改善箇所説明図

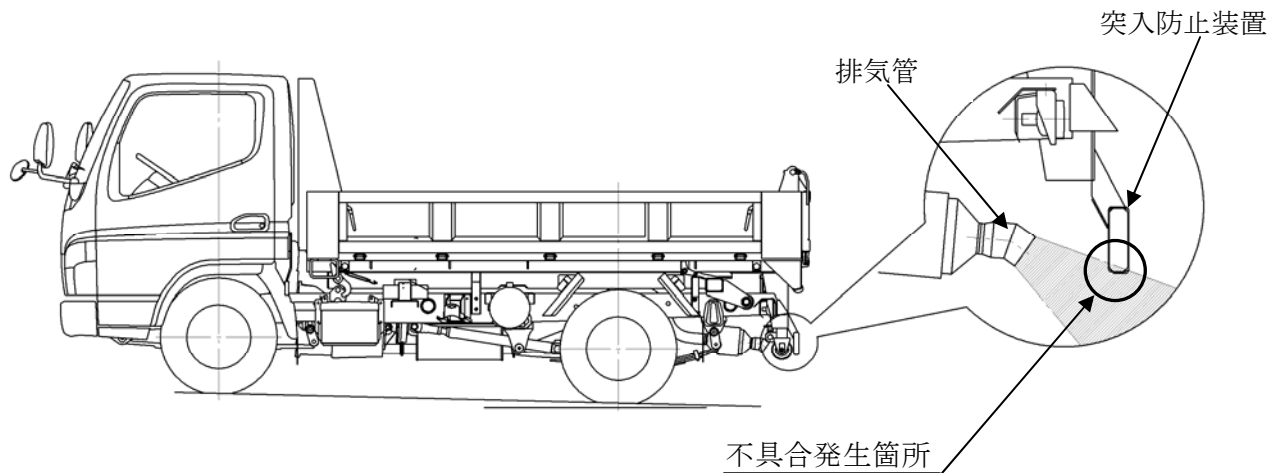
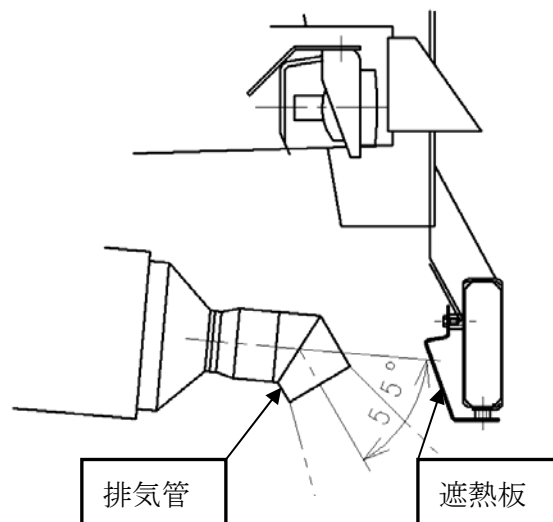
排気管の向きが不適切なため、停車した状態で粒子状物質低減装置（DPF）の再生時に排気ガスにより突入防止装置が過熱されるものがある。そのため、歩行者等が誤って突入防止装置に触れた場合に火傷するおそれがある。

全車両、排気管の向きを変更するとともに、突入防止装置に遮熱板を追加する。

注：□ は変更及び追加部品を示す。

識別：改善実施済車には、突入防止装置の右端前面に黄色のペイントを塗布する。
